HOTĂRÂRE nr. ____

Pentru modificarea Hotărârii Guvernului nr. 357/2009 cu privire la aprobarea Regulamentului circulației rutiere

NOTA INFORMATIVĂ
la proiectul de hotărâre a Guvernului
pentru modificarea Hotărârii Guvernului nr. 357/2009 cu privire la
aprobarea Regulamentului circulației rutiere

5.37.3

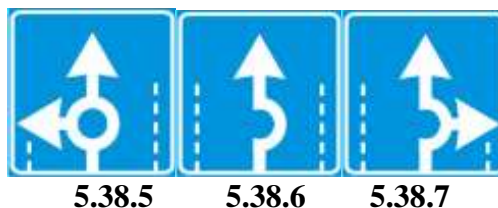
indicatorul 5.37.3 devine indicatorul 5.37.2;
indicatorul 5.37.2 devine indicatorul 5.37.3 și va avea următorul cuprins:

**Viteză maximă
limitată pe benzi**

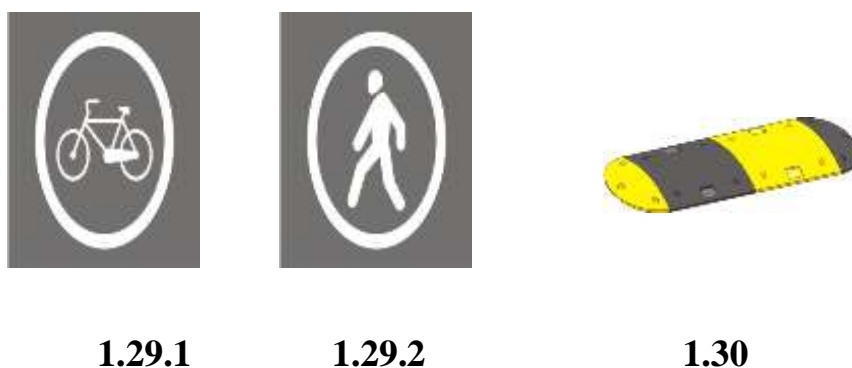
marcajele 1.27.1 – 1.27.5 vor avea următorul cuprins:

marcajele 1.27.1 – 1.27.5 vor avea următorul cuprins:

„1.27.1 Simbolul indicatorului 1.20 se aplică pe partea carosabilă pentru completarea și eficientizarea acestuia.

1.27.2, 1.27.3 Simbolurile indicatoarelor 3.23 și 3.24 se aplică pe partea carosabilă pentru completarea și eficientizarea acestora.

1.27.4, 1.27.5 Simbolurile indicatoarelor 3.27.1 și 3.28 se aplică pe partea carosabilă pentru completarea și eficientizarea acestora. Cifrele din simboluri pot avea și altă semnificație, care corespunde semnificațiilor de pe aceste indicatoare.”;

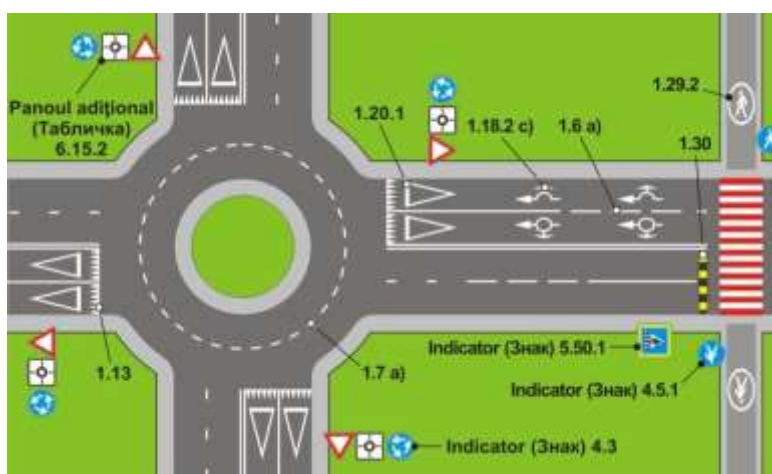
se completează cu marcajele 1.29.1, 1.29.2 și 1.30 cu următorul cuprins:
